Herontwikkeling Flevomanegelocatie

Participatiedossier

Gemeente Dronten en Trebbe

OKTOBER 2022

Flevomanegelocatie plan d.d. 12 oktober 2021

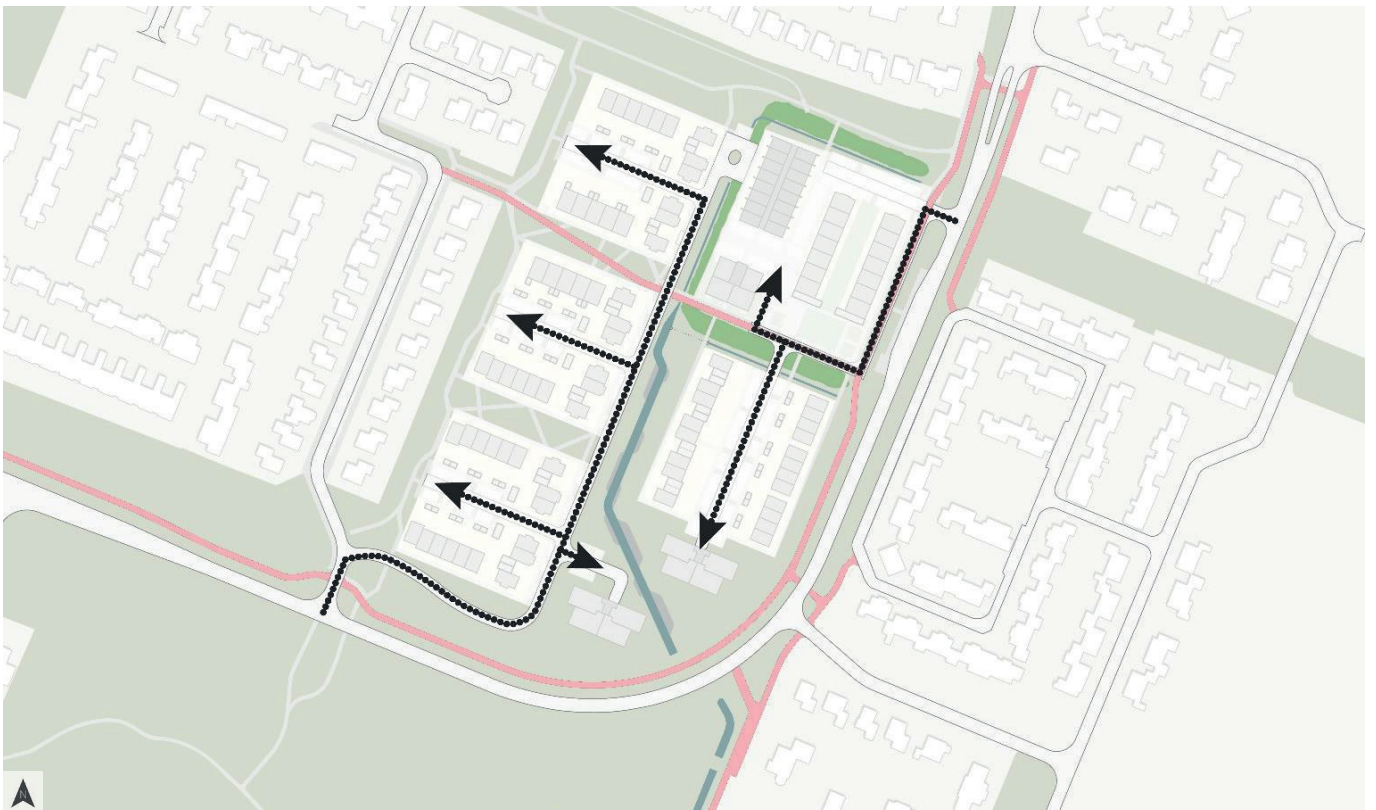
**Wijzigingen in stedenbouwkunst
opzet n.a.v. input buurt:**

- Ontsluiting erf verlegd
- Appartementen op erf verschoven
- Groensingel Concourslaan, woningen versmald
